V. Réf. : 15/PFD/648599
N. Réf. : AA/KD/40000179.610
Annexe : 1 dossier

Objet : REGION BRUXELLOISE. Demande de permis d'urbanisme portant sur l'extension du réseau de transports en commun vers le nord de la Région de Bruxelles-Capitale : réalisation d'un tunnel de métro souterrain, création de 7 stations de métro, nouveau dépôt STIB, réaménagements des espaces publics environnants et abattages de 266 arbres. (Dossier traité par M. Fr. Guillan y Suarez et Mme Fr. Ovens – D.U.)

Remarques de la CRMS

1. Station Liedts

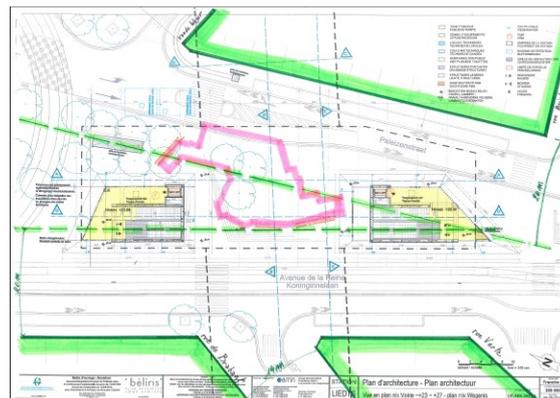
Pour respecter la logique de « Tracé Royal », la CRMS recommande de conserver une largeur libre de 20 m entre les édifices et les fronts bâtis opposés (en traits tiretés verts au plan ci-après). Les édifices et les plantations (arbres) mordent sur cette largeur voulue libre. Ce qui plaide pour leur déplacement. Pour l'édicule à droite sur ce plan, la CRMS suggère de donner une forme correspondant à l'angle des deux axes.

Un bunker datant probablement de l'immédiat avant-guerre (DAP, Défense Aérienne Passive) est présent sous la place (en rose). ***La CRMS ne s'oppose pas à sa démolition mais demande qu'il soit documenté (visite de la DMS, reportage photographique, avant et pendant la démolition, etc.).***

La Commission observe également la transformation en carrefour à angle droit de celui de la rue de Brabant et l'implantation d'un arbre dans l'axe de la rue. Il s'agirait d'un *Platanus acerifolia* dont la couronne irait au-delà des 15 mètres. ***Elle décourage un tel parti. En effet, en l'absence d'une taille régulière, l'implantation d'un arbre à cet endroit nuira progressivement à la visibilité de l'axe complet des rues de Brabant et Gallait, (là où la différenciation progressive des rues a déjà fait perdre toute notion de continuité). L'aménagement projeté de ce carrefour entravera également l'accès des services de secours . La CRMS décourage également le choix du granit comme revêtement de sol et demande l'usage de la pierre bleue, conformément aux prescriptions définies pour le tracé Royal.***

2. Station Colignon

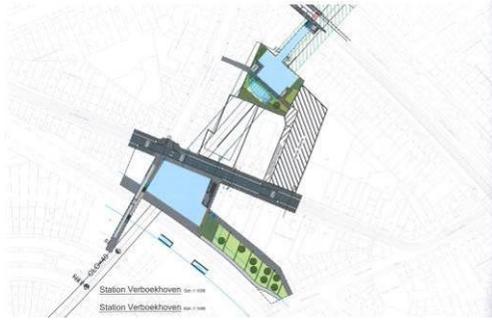
Pour autant, elle s'inquiète de l'impact qu'aura inévitablement la signalétique urbaine, et celle de la STIB, sur l'édifice classé, la place et les maisons remarquables des abords. Ces dispositifs ne sont pas documentés sur les simulations 3D alors qu'ils seront bien présents. Il en va de même pour tous les dispositifs techniques et de sécurité (parapets, bollards, potelets anti-stationnement, etc.). ***La CRMS insiste que pour que tous ces dispositifs soient limités au strict nécessaire et disposés le plus discrètement possible sur la place. Elle demande de lui soumettre ces informations et se tient disponible pour accompagner ce volet du projet.***

Par ailleurs, la CRMS n'encourage pas la plantation d'arbres dans les deux arrondis de la place car ils cacheraient les façades remarquables. Par ailleurs, plutôt que le Platanus x acerifolia, elle recommande le Magnolia kobus (type arbre et non multi-tronc).

Enfin, le projet prévoit un éclairage de bas en haut sur l'ensemble de la place. ***La CRMS demande de veiller à la qualité et à la sobriété de cet éclairage (neutre, doux, pas de couleur, pas d'effet spéciaux) et d'éviter la concurrence avec l'éclairage spécifique de l'Hôtel communal (notamment avec les spots enterrés).***

4. Station François Rigas

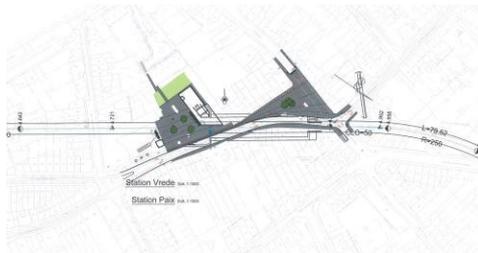
L'analyse des documents met en évidence l'impact déraisonnable des travaux et de la future station en surface sur la conservation du square. La réalisation intégrale en « cut and cover » impliquerait en outre la disparition quasi-totale du verdoisement existant, dont plusieurs arbres qui figurent à l'inventaire des arbres remarquables de la Région.

La CRMS s'oppose fermement à la réalisation d'un « cut and cover » intégral en raison de l'impact que de tels travaux auraient sur l'intérêt patrimonial du square et sur la valeur d'usage du square pour les Schaerbeekois. Le principe du « cut and cover » devrait être limité à la partie centrale.

La CRMS s'oppose aux interventions projetées sur le Square Riga car celles-ci dénaturent de manière irréversible la composition et la qualité paysagère et patrimoniale du Square. La composition et la structure urbaine du Square Riga doivent impérativement être respectées. Outre la prise en compte des aspects paysagers ci-avant, la CRMS demande d'étudier une alternative à la deuxième issue projetée, en dehors du périmètre du square à proprement parler. Cette deuxième issue devrait assurer une plus grande proximité avec le pôle commercial de la chaussée de Helmet et de la rue Richard Vandervelde, et des établissements scolaires tout proches. Le cas échéant, la faisabilité d'une sortie de métro utilisant une partie de l'église de la Sainte-Famille pourrait être envisagée. En tout état de cause, le projet devrait faire l'objet d'une vision de réaménagement globale.

8. Dépôt Bordet

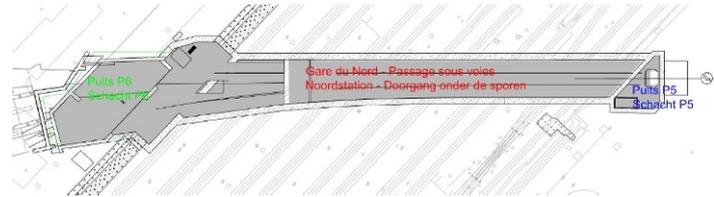
La CRMS s'interroge sur la nouvelle répartition des espaces verts projetés (aménagement ludique ou d'attente ?).

Elle rappelle aussi les remarques qu'elle a formulées en sa séance du 13 septembre 2017 : « La deuxième modification d'affectation concerne le futur dépôt à Haren, au nord de Bordet. Pas de remarques sur la redistribution spatiale. Il serait cependant souhaitable **que figure au PRAS le tracé de la nouvelle rue des Jardins Potagers, réalisée dans la foulée du PCD de la Ville, en dédoublement de l'étroite rue de Verdun. L'espace vert, redéployé et plus petit, se développe au long de la rue du Biplan, il serait opportun qu'il se prolonge au long de la nouvelle rue des Jardins Potagers, trop chichement**

9. Puits 5 et puits 6 (Gare du nord) et la rue Rogier

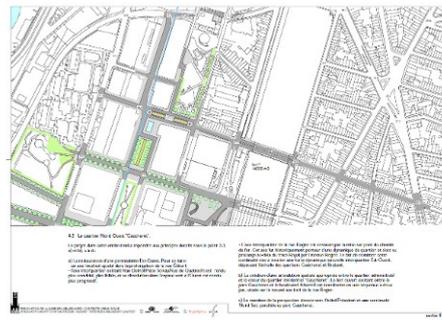
La réalisation du puits P6 implique la démolition du Médical Centre, un des bâtiments survivant de la Jonction Nord Midi des années '50. La CRMS demande de documenter le bâtiment avant d'entamer sa démolition.

Si la CRMS n'émet pas de remarques concernant les puits P5 et P6 et leur périmètre, elle demande de revoir complètement l'aménagement au sol, après travaux, en particulier à l'ouest de la Jonction Nord Midi. **Les travaux ayant des répercussions fondamentales sur les ouvrages proposés, la demande devrait être retirée pour modification. A défaut, la CRMS est défavorable à la réalisation de ce volet précis du projet. La pertinence d'une révision partielle du PPAS Gaucheret pour resituer la partie ouest de la rue Rogier et le traitement du talus est à étudier.**
